改善箇所説明図

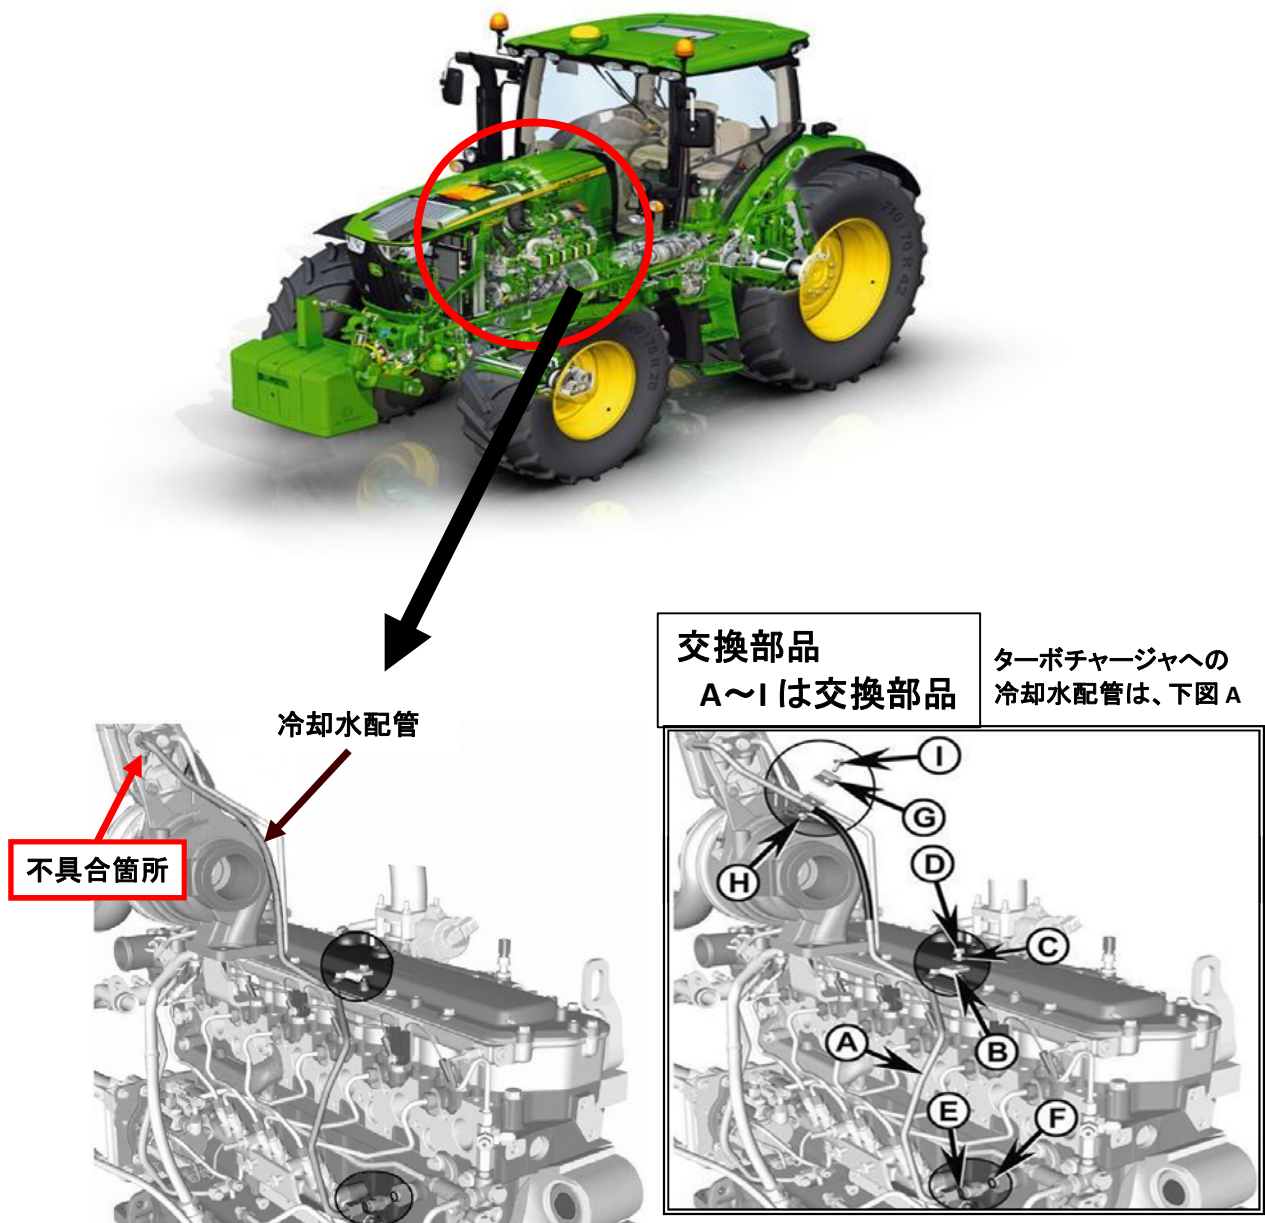
ターボチャージャーの冷却水配管において、配管の構造が不適切なため、エンジンからの振動により、冷却水配管が破損する場合があります。そのため、そのままの状態で使用を続けると、冷却水が漏れてエンジンがオーバーヒートに至るおそれがある。

全車両、冷却水配管を対策品に交換する。

☐ 内の A～I は交換部品を示す。

ターボアクチュエーターケースに白色のペイントを塗布する。
